Panamá, 28 de enero de 2025.  
SG-SAM-092-2025

A través de la presente, se da respuesta a la **Nota No. DEIA-DEEIA-AC-0158-0811-2024**, mediante la cual se emite la primera información aclaratoria al Estudio de Impacto Ambiental (EsIA) Categoría II, titulado **"DISEÑO Y CONSTRUCCIÓN DE DOS PUENTES VEHICULARES EN LA VÍA GORGONA HACIA CABUYA: PUENTE N°1 QUEBRADA BARRANTE/CONEJO Y PUENTE N°2, QUEBRADA GRANDE, DISTRITO DE CHAME, PROVINCIA DE PANAMÁ OESTE"** a desarrollarse en los corregimientos de Cabuya y Gorgona, distrito de Chame, provincia de Panamá Oeste, promovido por el Ministerio de Obras Públicas (MOP).

De acuerdo a lo establecido en el artículo 62 de Decreto Ejecutivo No. 1 de 1 marzo de 2023, modificado por el Decreto Ejecutivo No. 2 de 27 de marzo de 2024, le solicitamos la primera información aclaratoria al Estudio de Impacto Ambiental (EslA) Categoría II, titulado **“DISEÑO Y CONSTRUCCIÓN DE DOS PUENTES VEHICULARES EN LA VÍA GORGONA HACIA CABUYA: PUENTE N°1 QUEBRADA BARRANTE/CONEJO Y PUENTE N°2, QUEBRADA GRANDE”, DISTRITO DE CHAME, PROVINCIA DE PANAMÁ OESTE,**” a desarrollarse en los corregimientos de Cabuya y Gorgona, distrito de Chame, provincia de Panamá Oeste, cuyo

Imagen 1 y 2. Quebrada Grande y Quebrada Conejo

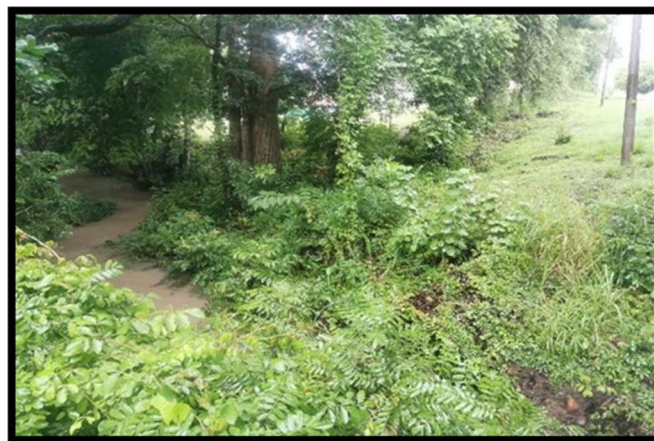
4. El punto 6.3 Análisis de Ecosistemas frágiles del área de influencia, no fue desarrollado, por lo que se solicita presentar el mismo tal y como lo indica el Decreto Ejecutivo 2 de 27 de marzo de 2024, artículo 6 en el cual se establece que *"...deberán desarrollar los contenidos mínimos descritos para cada categoría de Estudio de Impacto Ambiental"*.

#### **6.3 Análisis de Ecosistemas frágiles del área de influencia**

Ambas áreas donde se propone el desarrollo del proyecto se encuentran intervenidas producto de actividades antrópicas; no obstante, con el desarrollo del proyecto, el promotor protegerá toda la vegetación, las áreas adyacentes a la misma y el hábitat acuático (Quebrada Barrante/Conejo y Quebrada Grande), con el fin de minimizar cualquier impacto que puedan alterar las condiciones de estos.

Es importante señalar que durante la línea base ambiental, no se observaron especies de reptiles, mamíferos, ni anfibios. Por otra parte, debido a la crecida de ambas fuentes de agua al momento de levantar la línea base, no se observó la presencia de peces, no obstante, no se descarta la presencia de estos.

**Figura 3. Mapa de Exposición Nacional -Ministerio de Ambiente 2021.**

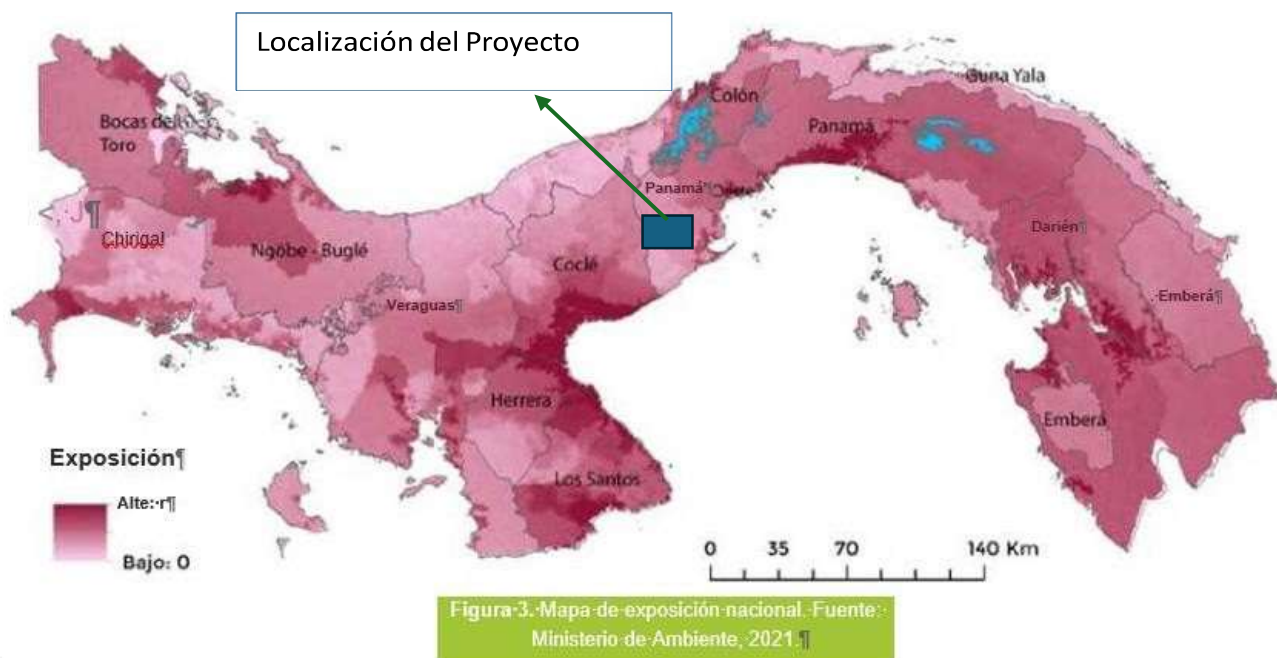
*El objetivo de esta sección es que se pueda evaluar la exposición del proyecto a los posibles peligros identificados en la tabla 3. Esto implica determinar la probabilidad de que el proyecto sea afectado por cada amenaza climática identificadas.*

*El promotor/consultor deberá localizar el área del proyecto en el mapa de exposición nacional e identificar el nivel de exposición según el rango establecido en la **Figura 3**.*

Según el mapa de Exposición al Cambio Climático, del Ministerio de Ambiente, La Exposición del proyecto ante eventos climáticos es **baja**.

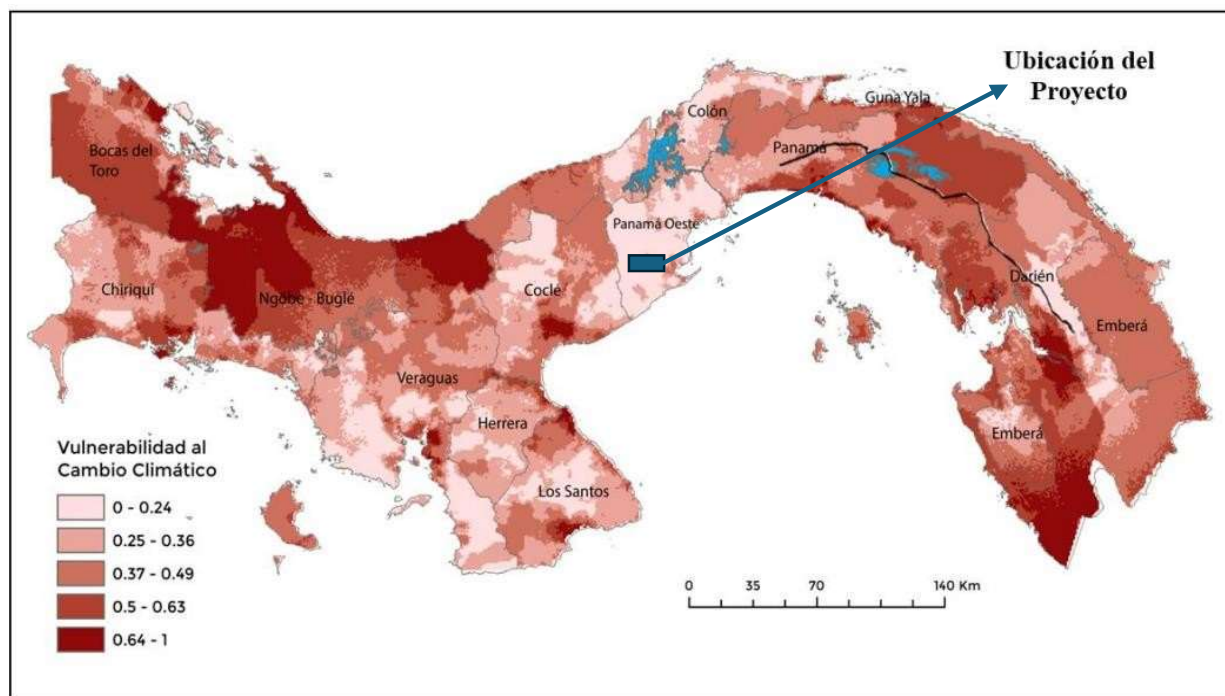
- *Realizar la siguiente matriz de vulnerabilidad, <https://transparencia-climatico.miambiente.gob.pa/wp-content/uploads/2210/Guia-tecnica-de-Cambio-Climatico-para-proyectos-de-infraestructura-de-Inversion-publica-2020.pdf>.*
- *Realizar un análisis de los resultados de la matriz vs la información plasmada en el análisis de capacidad adaptativa en el punto 5.8.2.2*

A continuación, se muestra el **mapa del Índice de vulnerabilidad al Cambio Climático** de la República de Panamá, donde está ubicado el proyecto. Ver Figura 9
